Mission régionale d'autorité environnementale

Avis sur le projet d'installation d'une centrale photovoltaïque au sol à Sillery (51) porté par la société Photosol Développement

n° réception portail : 002504/A P
n°MRAe 2025APGE56

Figure 2: Plan d'implantation retenu

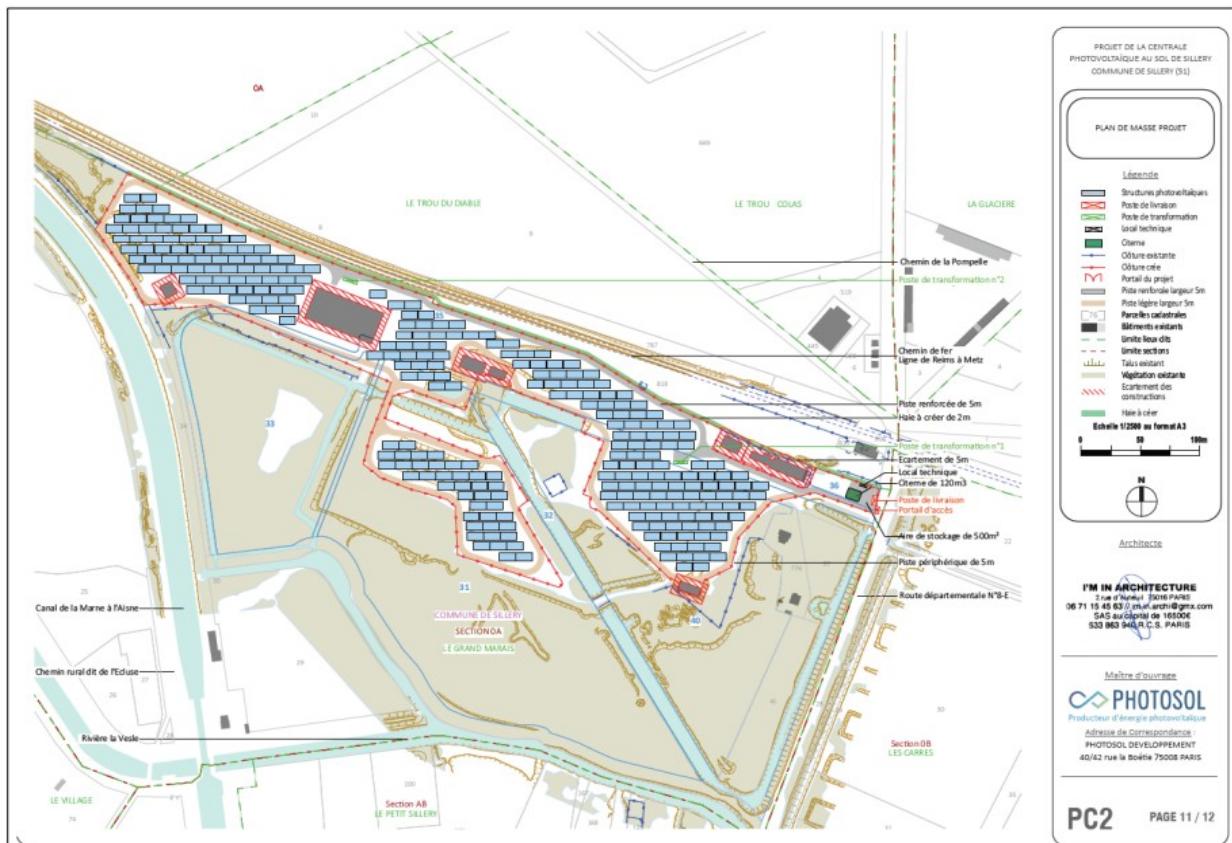
L'Ae relève que le résumé non technique mentionne 9 792 panneaux, alors que d'autres pièces du dossier en indiquent 9 828. L'Ae recommande au pétitionnaire d'harmoniser ces informations pour assurer la cohérence du dossier.

Le dossier ne précise pas la nature des modules photovoltaïques, sauf qu'il s'agit de panneaux à cellules en silicium.

L'Autorité environnementale recommande au pétitionnaire de comparer les alternatives possibles pour les choix technologiques de façon à démontrer que ceux-ci sont de moindre impact environnemental, en particulier :

- *le choix des fondations pour les tables supports, au regard de l'historique de la pollution des sols ;*
- *le choix de la technologie des panneaux photovoltaïques à installer au regard du risque de pollution et par optimisation du rendement, et des possibilités de recyclage.*
